CRICIÚMA DO AMANHÃ

PLANO DIRETOR PARTICIPATIVO

**AUDIÊNCIA PÚBLICA
E
REUNIÃO DO CONSELHO DE
DESENVOLVIMENTO MUNICIPAL – CDM**

10/11/2022

Sugestão de correção no zoneamento

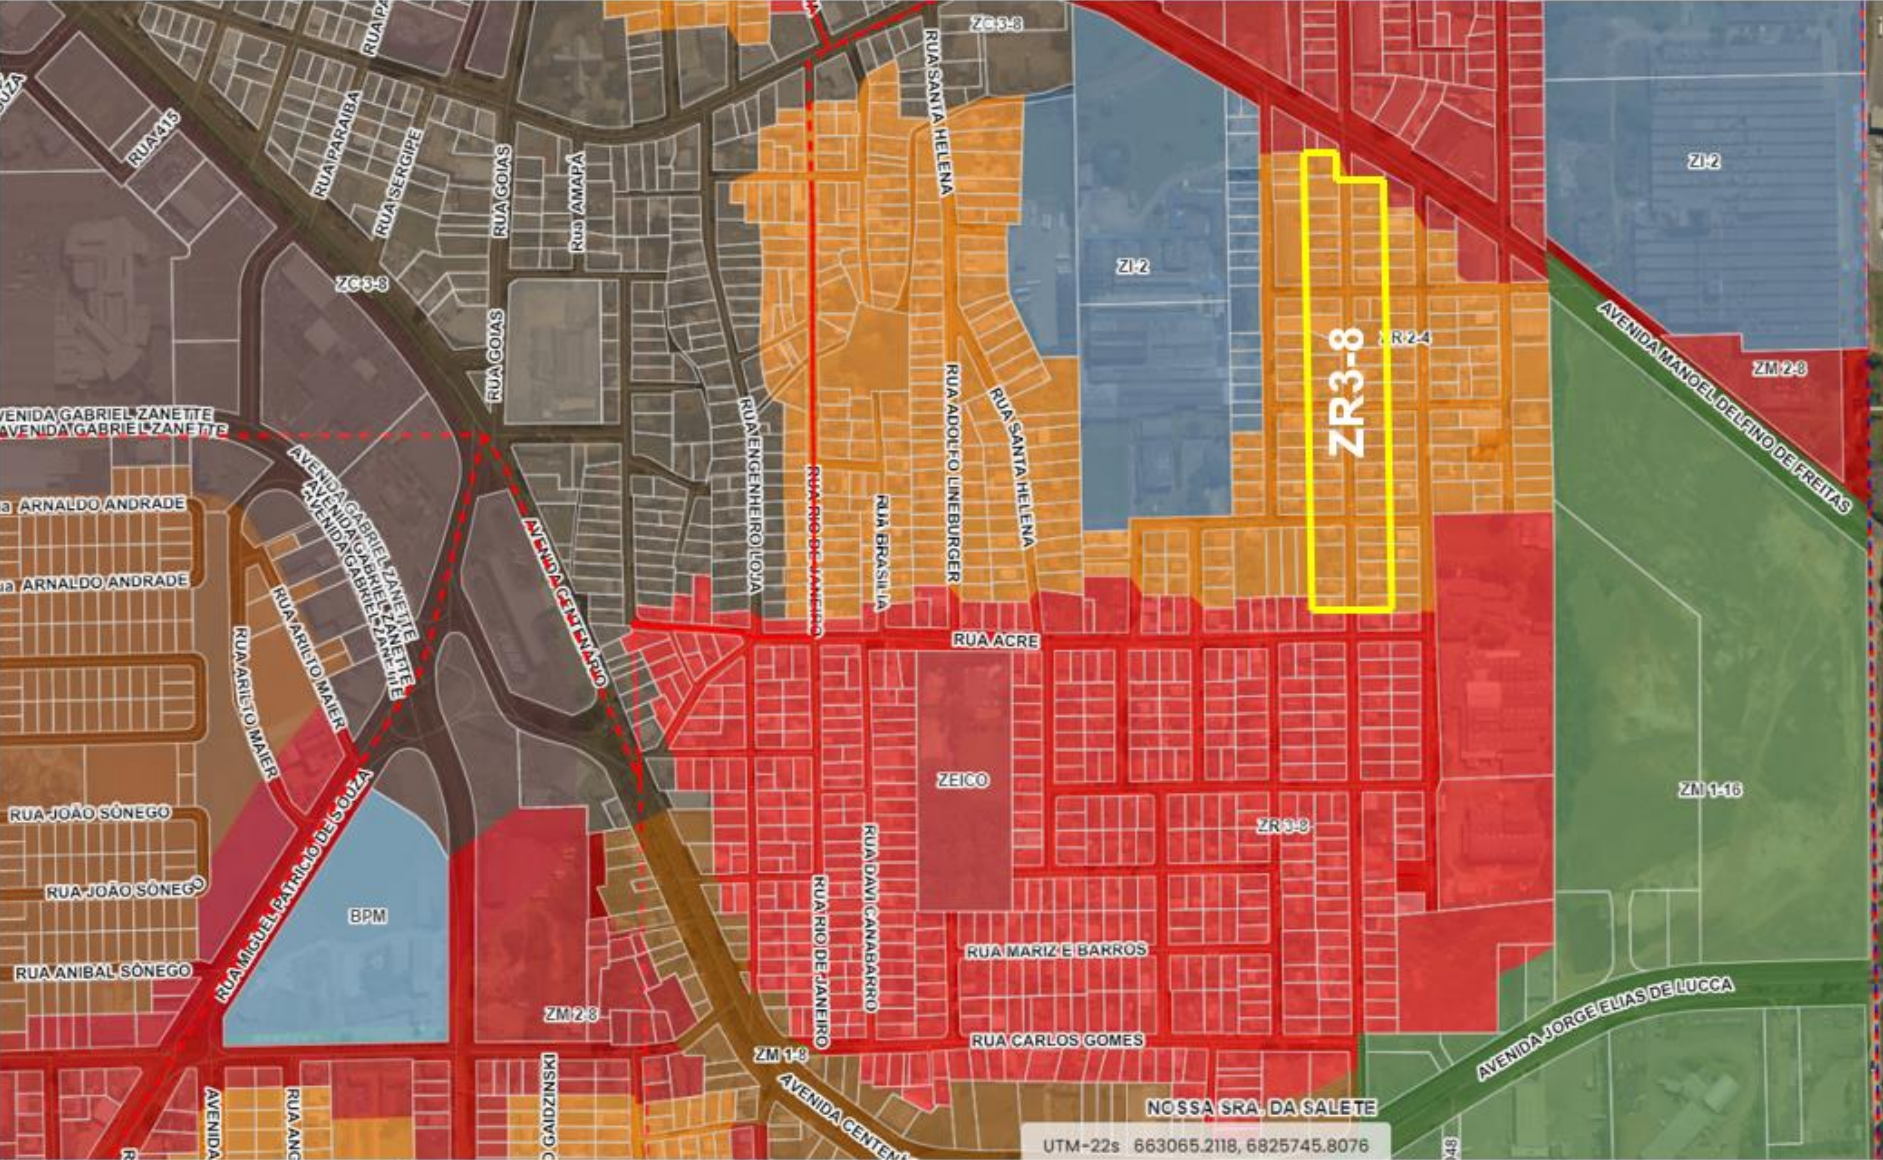
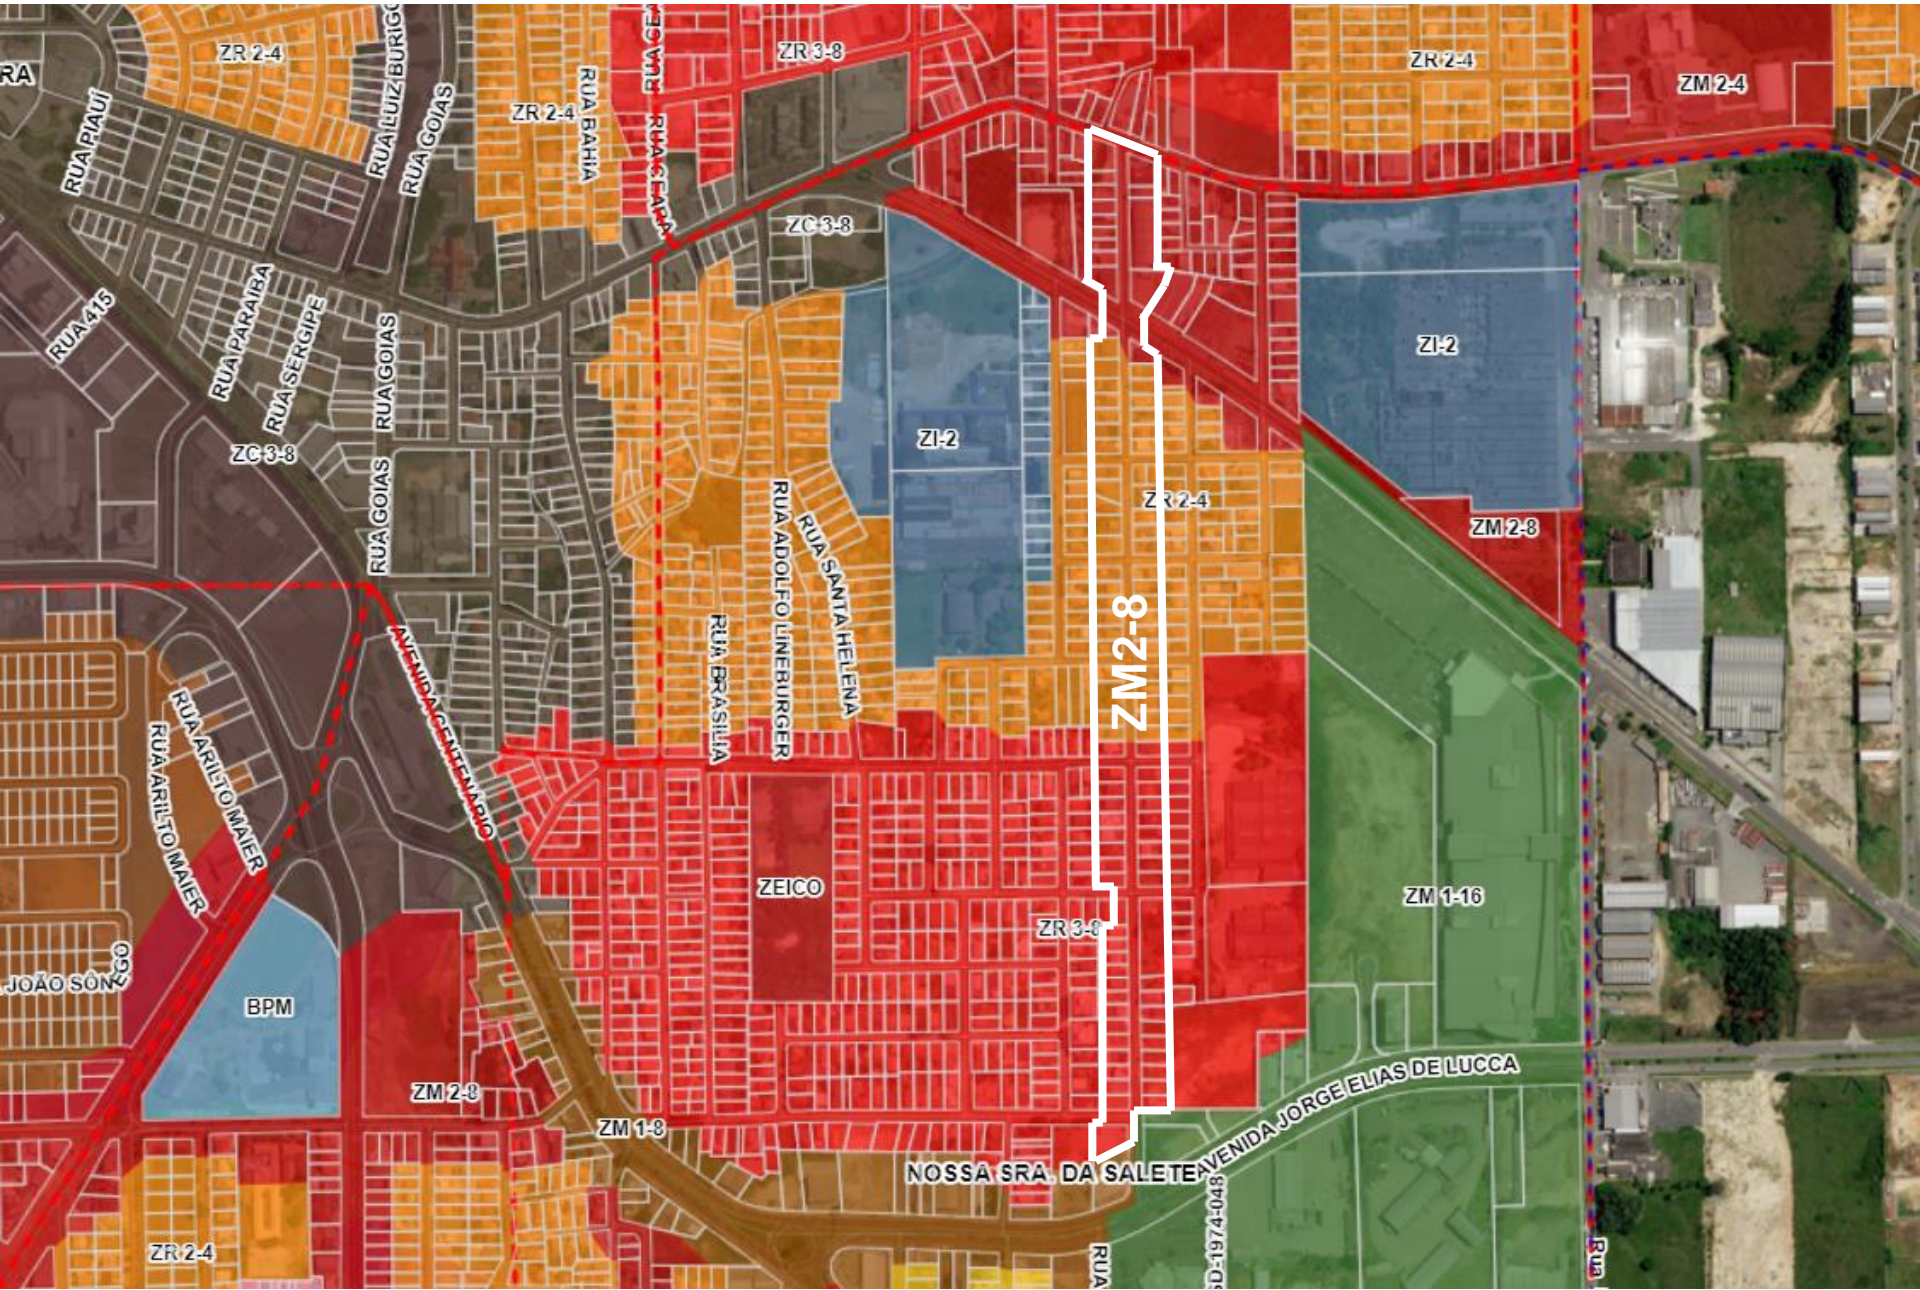
A linha limite da zona de uso do solo está na Rua Acre, isso porque na época da indicação deste zoneamento e atualmente. Essa rua é uma das únicas no sentido leste-oeste que liga várias quadras no bairro, a outra é a Rua Carlos Gomes.

A DPU considera que por ser uma rua de ligação entre esses importantes eixos viários, apresenta a proposta de correção do zoneamento em parte dessa rua.

Após a apresentação e discussões a respeito desta solicitação os membros da Câmara Temática II aprovaram que o zoneamento de uso do solo da totalidade da Rua Engenheiro Jorge Becke poderá ser corrigido de ZR3-8, ZR2-4 e ZM2-4 para ZM2-8 (zona mista 2 – 8 pavimentos).

Solicitação de correção do zoneamento

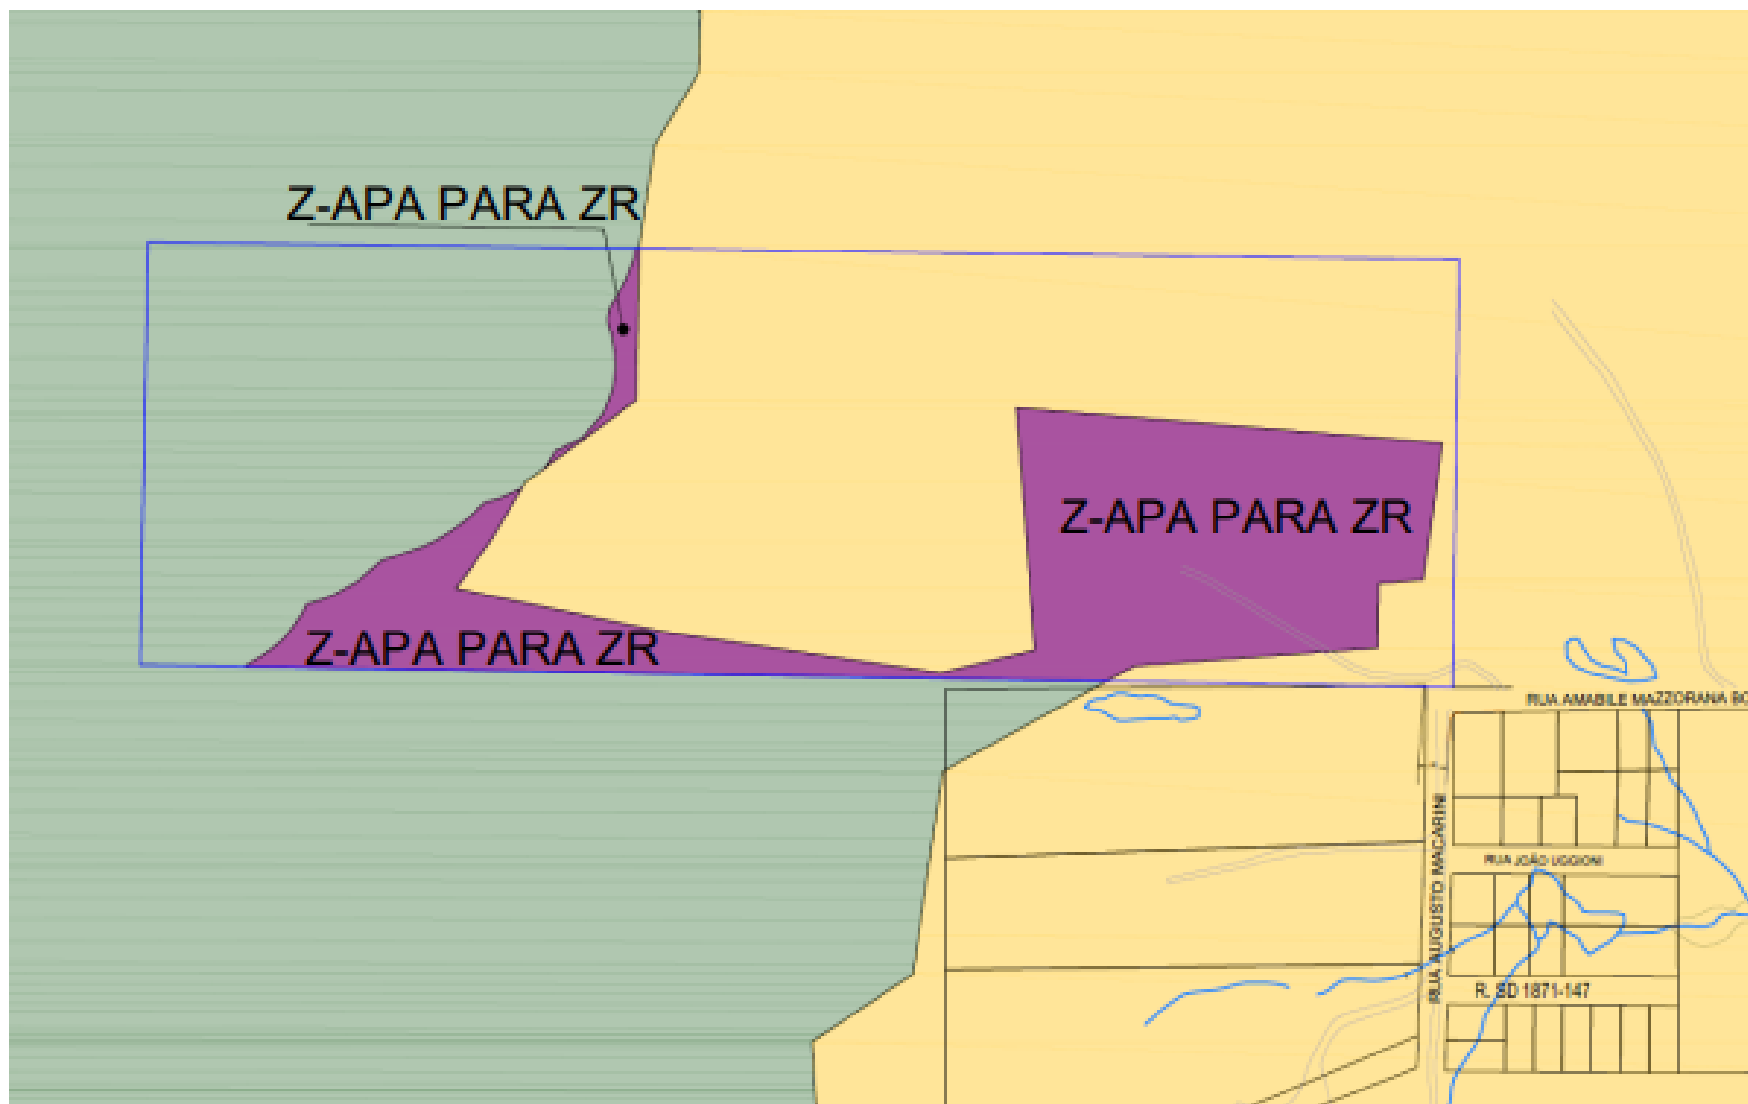
Do total da área, uma parte de 54.122,48m² já está localizada em ZR1-2. E a solicitação diz respeito quanto a correção do zoneamento de Z-APA, numa área de 23.439,28m² para ZR1-2, ainda restando 18.781,94m² dentro da Z-APA.

Proposta de loteamento

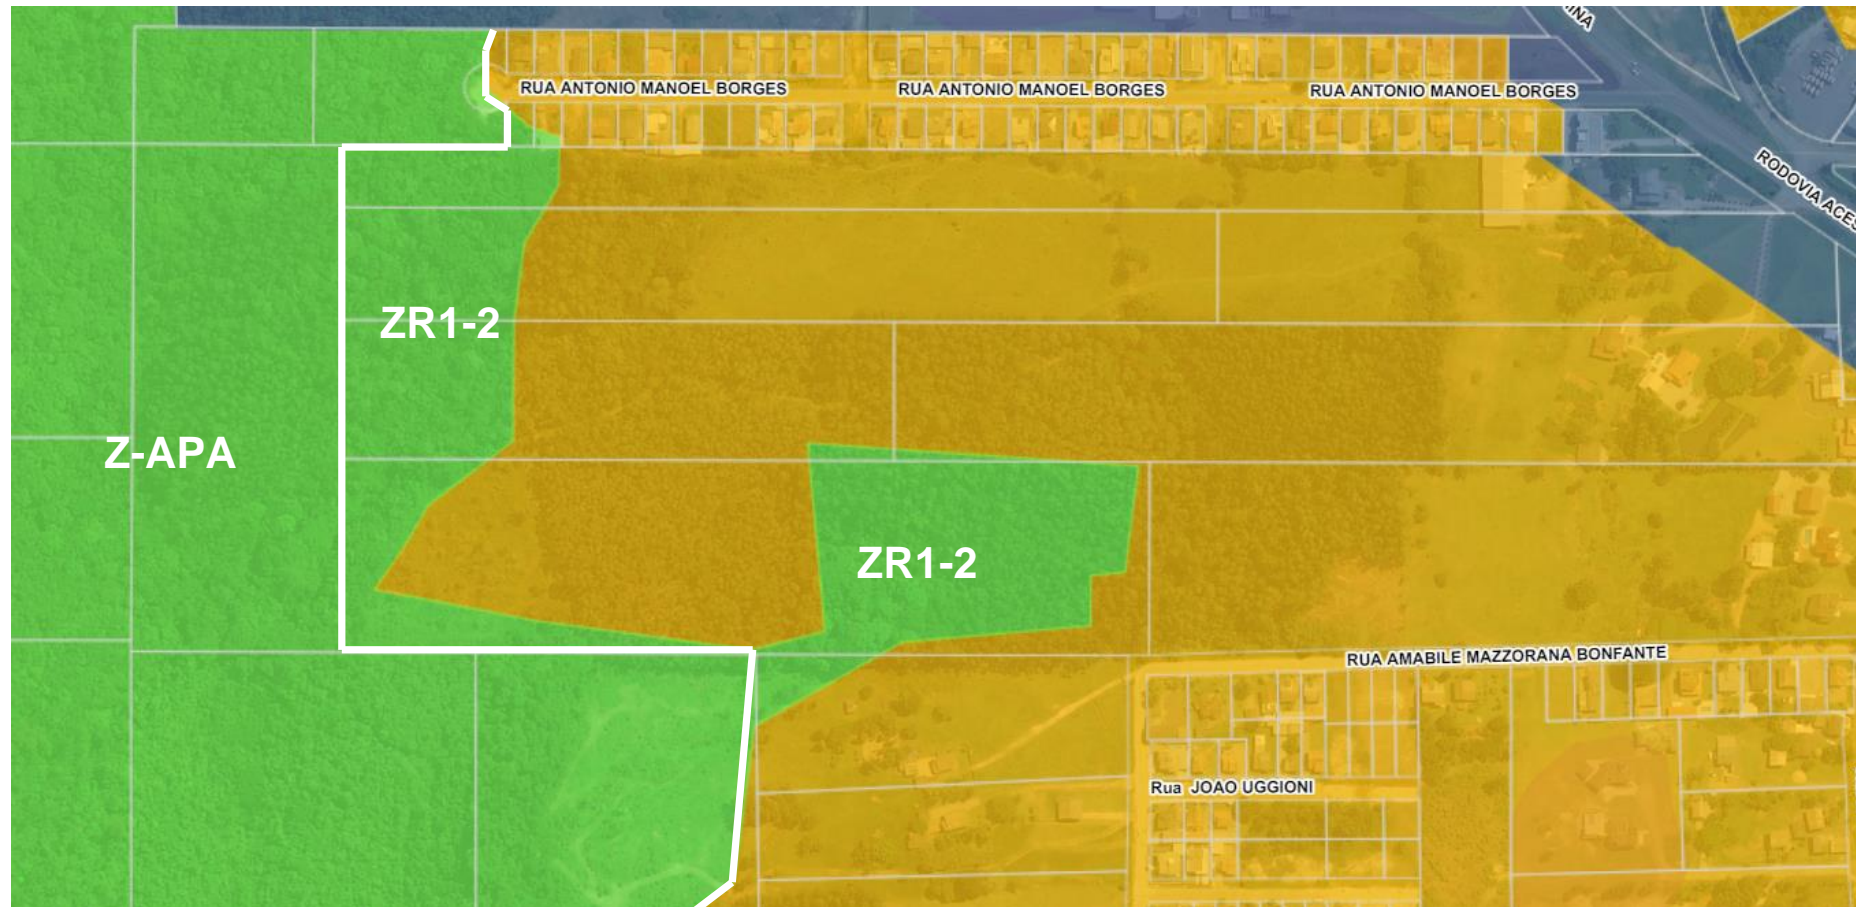
Nota-se que na parte em direção a subida do morro há dois cursos d'água, que de acordo com o anteprojeto apresentado são áreas de APP, reservadas a manutenção da vegetação já existente.

Quanto aquele fragmento existente de vegetação classificada como Z-APA, consideramos que num estudo de Plano de Manejo, o mesmo poderia ser excluído, porém como não há esse deve ser considerado.

Sugestão de correção no zoneamento

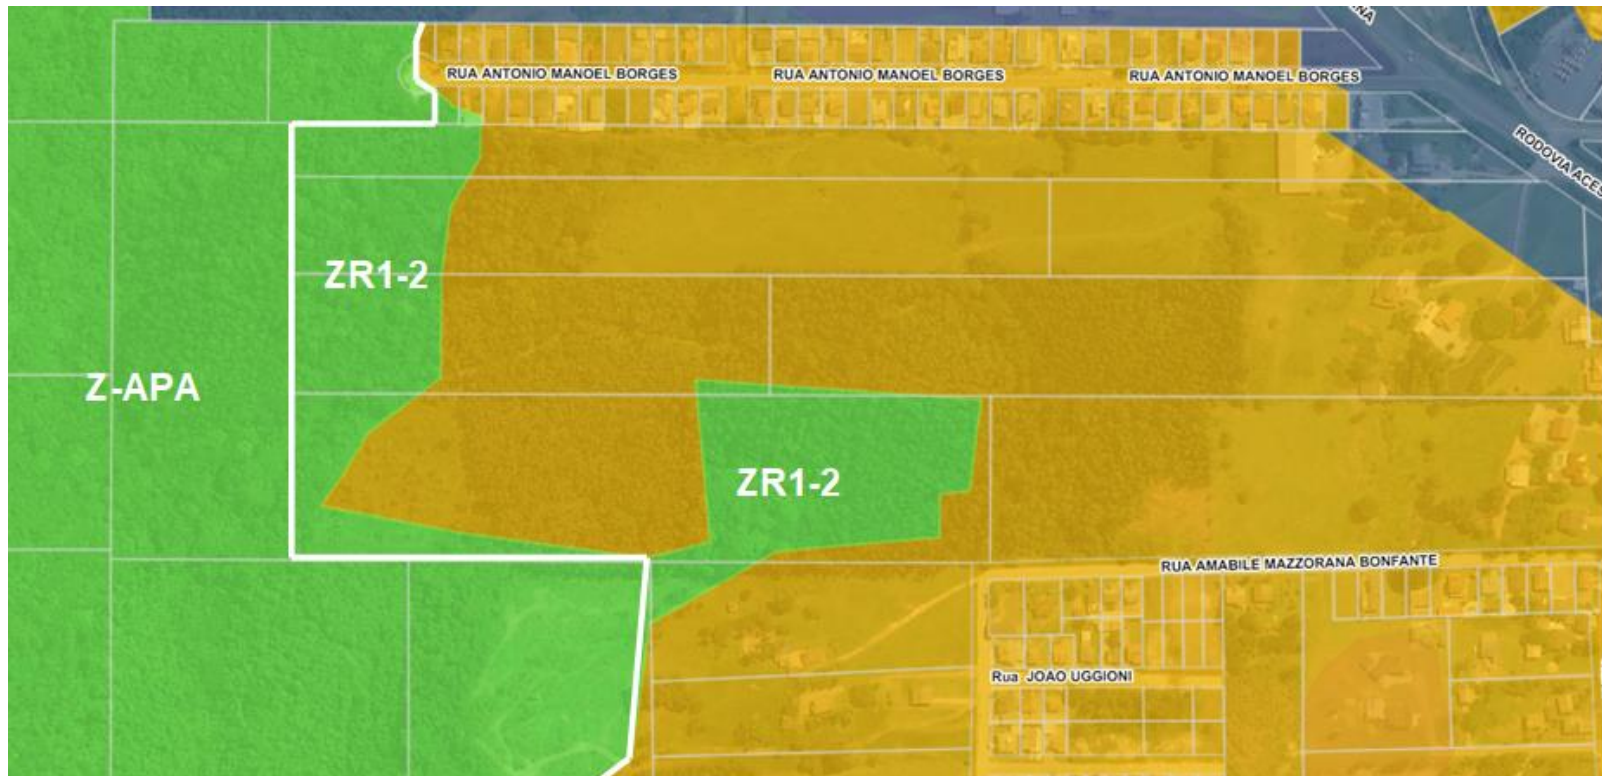
A DPU considera que pode haver uma correção deste zoneamento neste imóvel possibilitando a futura implantação do loteamento.

Após a apresentação e discussões a respeito desta solicitação os membros da Câmara Temática II aprovaram a correção do zoneamento neste imóvel conforme mapa apresentado, passando de Z-APA para ZR1-2.
